Comune di Corniglio

16 DICEMBRE 2022 VERBALE DELLA CONFERENZA DEI SERVIZI DECISORIA - IN MODALITA' SINCRONA CONVOCATA AI SENSI DELL'ART. 14-TER. DELLA L. 241/90 E S.M.I

Il giorno 16 Dicembre alle ore 10:15 si è riunita la conferenza dei servizi decisoria a seguito delle osservazioni rese ai sensi e per gli effetti del disposto dell'art. 10 bis della Legge 241/90 dalla Ditta Costa Giuseppe Calcestruzzi S.r.l. in VIDEOCONFERENZA, con l'ausilio del sistema Meet di Google, convocata con prot. n.7795 del 12.12.2022 dal Comune di Corniglio (PR), per l'approvazione del progetto dell'intervento di "Intervento Estrattivo finalizzato alla stabilizzazione del versante prospiciente la S.P. n. 84 di Carobbio in località Rividulano, Comune di Corniglio (PR)", redatto dalla Ditta COSTA GIUSEPPE CALCESTRUZZI S.r.l., con sede in via Frantoio n. 13 loc. Pastorello, Langhirano.

Tavola di ripermetrazione dell'area di Cava dove si evince che l'area estrattiva risulta esterna alla perimetrazione dei 200 m della fascia di rispetto delle sorgenti di carzago e Rividulano

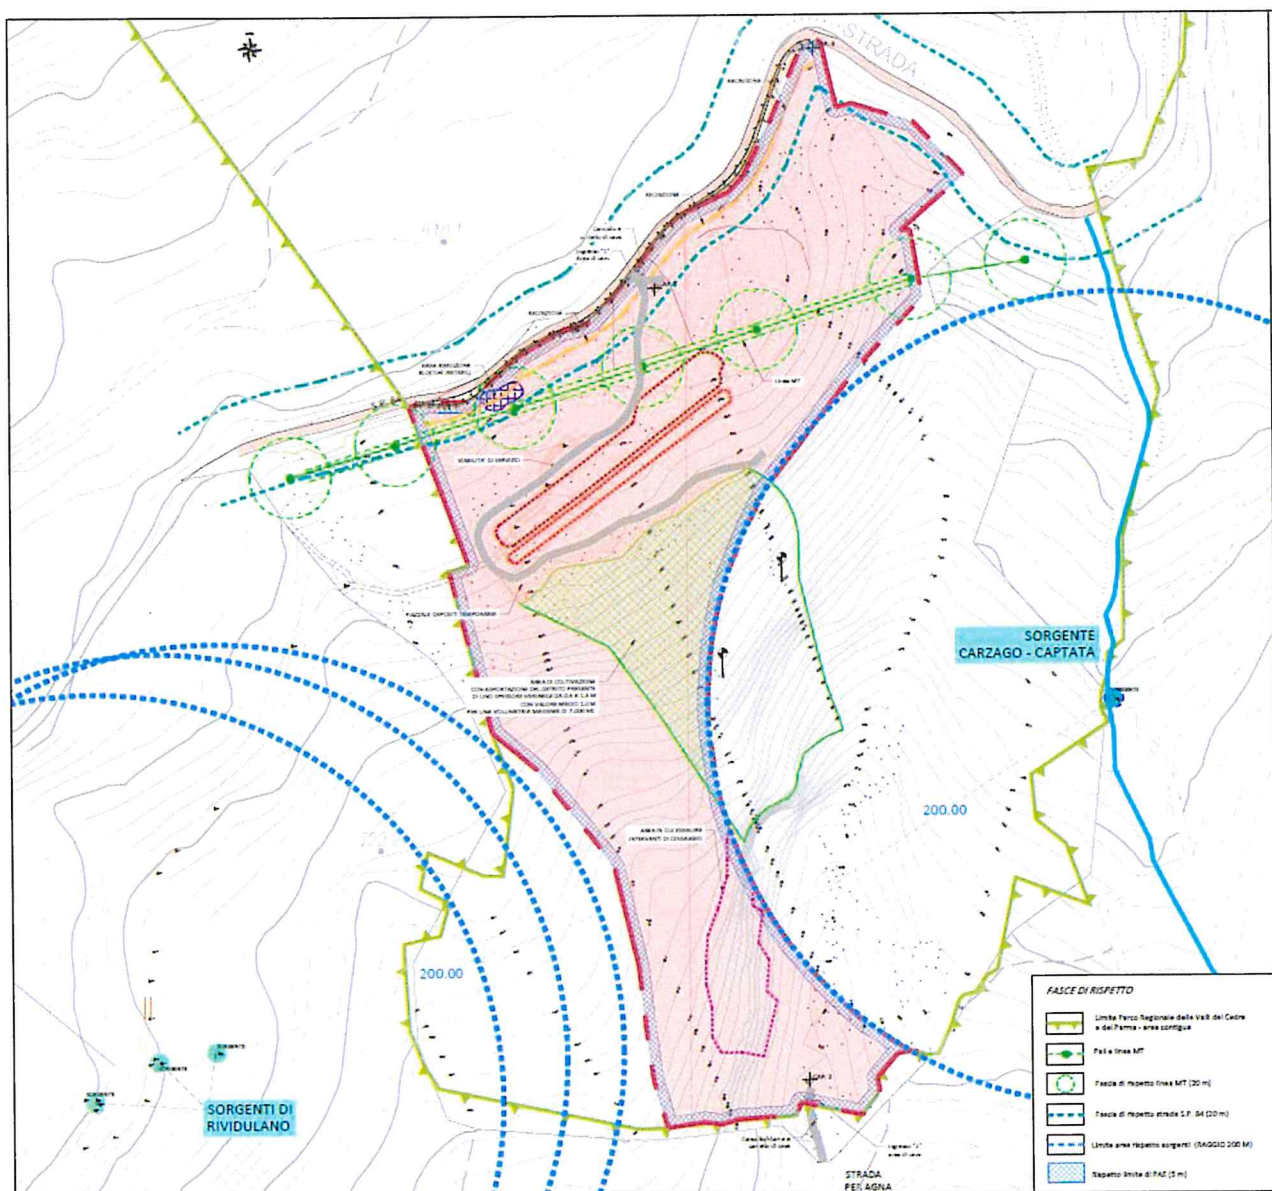
La proposta trasmessa riguarda la riduzione dell'area estrattiva rimanendo all'esterno della fascia di rispetto dei 200 m delle sorgenti, rimane quindi una porzione centrale dell'area di cava di circa 59.000 m², non è più prevista la colivazione del fronte di cava lungo il crinale e non più prevista la pista di arricamento.

Si prevede solo l'asportazione del detrito, già rimaneggiato e presente in loco, nella zona estranea prospiciente la Strada Provinciale SP 84 di circa 7.000 m³ in un'area di circa 7.000 m².

Rimane in previsione, inoltre, l'esecuzione del vallo e rilevato più occidentale a tutela della Strada Provinciale.

Si prevede l'asportazione di una porzione di materiale instabile adiacente alla strada provinciale poco prima dell'accesso all'area di cava, nonché il disgaggio manuale o con mezzi trasportabili manualmente della porzione di fronte di scarpata residuale rimasta all'interno dell'area di cava.

- l'attività estrattiva si svolgerà all'esterno dei 200 metri della zona di rispetto della sorgente di Carzago;
- non sarà più necessaria la realizzazione di una strada di arroccamento per accedere all'ambito estrattivo;

- la proposta di variante al PAE rimane inalterata nel perimetro ma l'eventuale scavo entro i 200 metri dalla sorgente di Carzago non rientra nel presente procedimento autorizzativo unico, essendo subordinato all'esito dei monitoraggi sulle sorgenti di cui sopra e successiva modifica della zona di rispetto.

Ciò detto si aggiorna il parere per la VIA precedentemente espresso da Arpae con PG/2022/193750 del 24/11/2022. Il parere per la VIA è favorevole alle seguenti condizioni:

In merito alla variante di PAE, richiamate tutte le condizioni contenute nei pareri di Atersir ed AUSL, si ribadisce parere favorevole specificando le future condizioni da adottare nell'eventualità che l'ambito estrattivo venga completato all'interno dei 200 metri dalla sorgente di Carzago:
